- Inhalt:
1. Rasenmäher Typ 685
 2. Ni-Cd-Batterie für 5-Stern-Mäher
 3. MHKZ-Anlage für 4-Stern-Mäher
 4. Starter für Rasenmäher Typ 685 und 687/689
 5. Rasenmäher Typ 687/689 mit Membranansaugung
 6. Grasfangvorrichtungen
 7. Akku-Mäher
 8. Vollsynthetisches Zweitakt-Öl
 9. Rumpfmotoren

1. Rasenmäher Typ 685

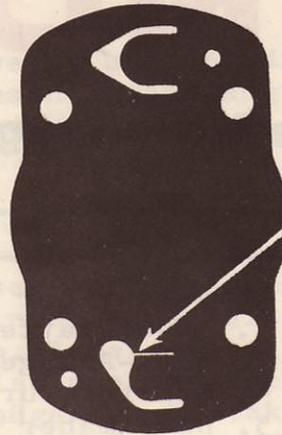
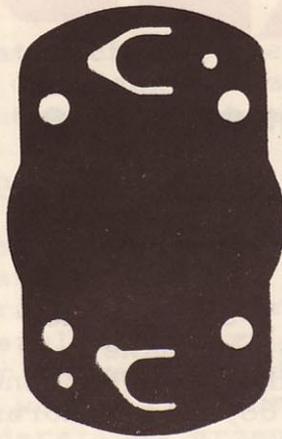
- b) Die vereinzelt beobachtete Erscheinung, daß der Motor nach kurzzeitigem Lauf (ca. 10 - 15 Minuten) abstirbt und danach nicht mehr anspringt, ist häufig darauf zurückzuführen, daß die Lippe auf der Saugseite der Membrane (220-04.146) nicht exakt ausgestanzt ist. Dadurch entsteht starke Blasenbildung in der Kraftstoffleitung, was zum Aussetzen des Motors führt.

Als Abhilfe wird empfohlen, die ungenügend ausgestanzte Kontur der Lippe entsprechend der nachfolgenden Abbildung mit einer Schere nachzuschneiden.

richtig

falsch

hier nachschneiden
